Добавление 151 — Правила № 152 ООН

Пересмотр 1 — Поправка 3

Поправки серии 02 — Дата вступления в силу: 30 сентября 2021 года

Единообразные предписания, касающиеся официального утверждения автотранспортных средств в отношении систем автоматического экстренного торможения (САЭТ) для транспортных средств категорий M₁ и N₁

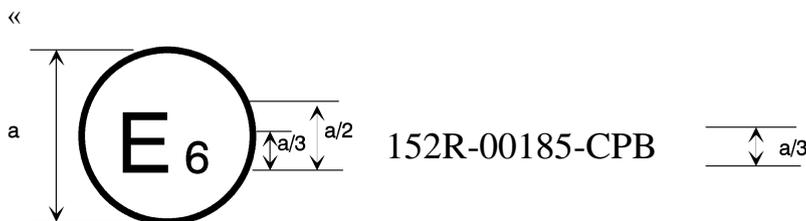
Приложение 2 изменить следующим образом (добавление в маркировку литеры «В» и ссылки на нее в текст):

$a = 8$ мм мин

Приведенный выше знак официального утверждения, проставленный на транспортном средстве, указывает, что данный тип транспортного средства был официально утвержден в отношении систем автоматического экстренного торможения (САЭТ) в Бельгии (Е 6) на основании Правил № 152 ООН (маркировка в виде литер «С» для сценария столкновения автомобиля с автомобилем, «Р» — для сценария столкновения автомобиля с пешеходом, «В» — для сценария столкновения автомобиля с велосипедом). Первые две цифры номера официального утверждения указывают, что официальное утверждение было предоставлено в соответствии с предписаниями Правил № 152 ООН в их первоначальном виде».
